## Bescheid

**über die Änderung und Ergänzung der allgemeinen bauaufsichtlichen Zulassung vom 26. Januar 2012**

**Z-33.4.1-40**

**Wärmedämm-Verbundsysteme mit angeklebten EPS-Platten**

Anlage 7

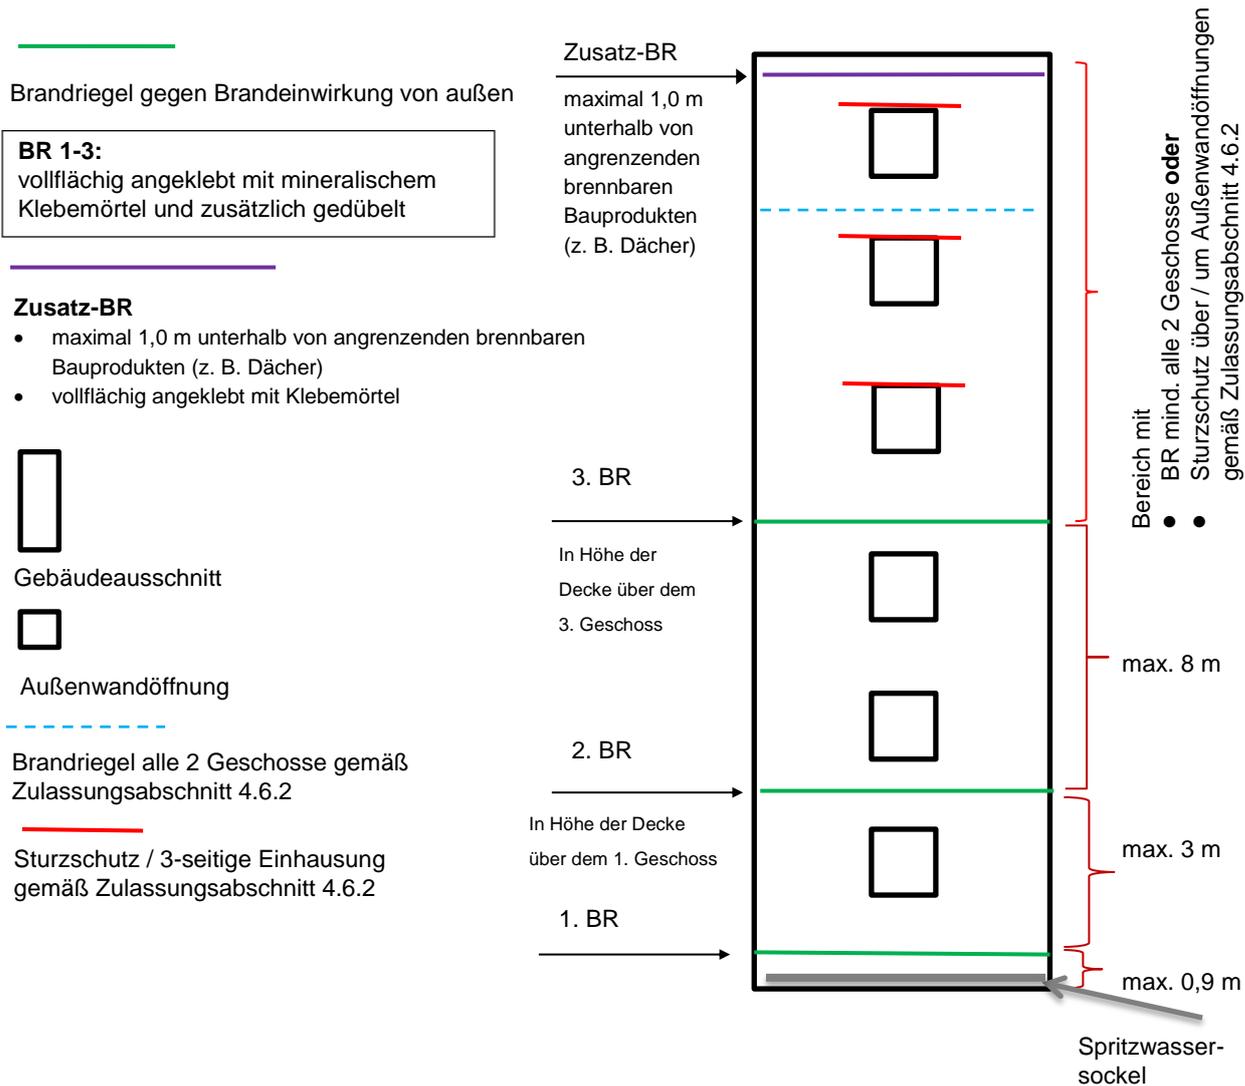
Für schwerentflammare WDVS mit bis zu 300 mm dicken EPS-Platten müssen zusätzlich zu den in Abschnitt 4.6.2 enthaltenen Bestimmungen folgende konstruktiven Maßnahmen gegen eine Brandeinwirkung von außen ausgeführt werden (siehe Anlage 7):

1. ein Brandriegel an der Unterkante des WDVS bzw. maximal 90 cm über Geländeoberkante oder genutzten angrenzenden horizontalen Gebäudeteilen (z. B. Parkdächer u. a.)

2. ein Brandriegel in Höhe der Decke des 1. Geschosses über Geländeoberkante oder angrenzenden horizontalen Gebäudeteilen nach Nr. 1, jedoch zu dem darunter angeordneten Brandriegel mit einem Achsabstand von nicht mehr als 3 m. Bei größeren Abständen sind zusätzliche Brandriegel einzubauen.

3. ein Brandriegel in Höhe der Decke des 3. Geschosses über Geländeoberkante oder angrenzender horizontaler Gebäudeteile nach Nr. 1, jedoch zu dem darunter angeordneten Brandriegel mit einem Achsabstand von nicht mehr als 8 m. Bei größeren Abständen sind zusätzliche Brandriegel einzubauen.

4. weitere Brandriegel an Übergängen der Außenwand zu horizontalen Flächen (z. B. Durchgänge, -fahrten, Arkaden), soweit diese in dem durch einen Brand von außen beanspruchten Bereich des 1. bis 3. Geschosses liegen.

- Höhe  $\geq 200$  mm
- nichtbrennbare Mineralwolle-Lamellenstreifen, Baustoffklasse A1 oder A2 nach DIN 4102-1 bzw. Klasse A1 oder A2 – s1,d0 nach DIN EN 13501-1, nicht glimmend, aus Steinfasern mit einem Schmelzpunkt von mindestens 1000 °C geprüft nach DIN 4102-17, mit einer Rohdichte zwischen 60 und 100 kg/m<sup>3</sup>

Weiterhin ist ein Brandriegel (wie vorstehend beschrieben) maximal 1,0 m unterhalb von angrenzenden brennbaren Bauprodukten (z. B. am oberen Abschluss des WDVS unterhalb eines Daches) in der Dämmebene des WDVS anzuordnen. Dieser Brandriegel ist mit einem Klebemörtel vollflächig anzukleben.
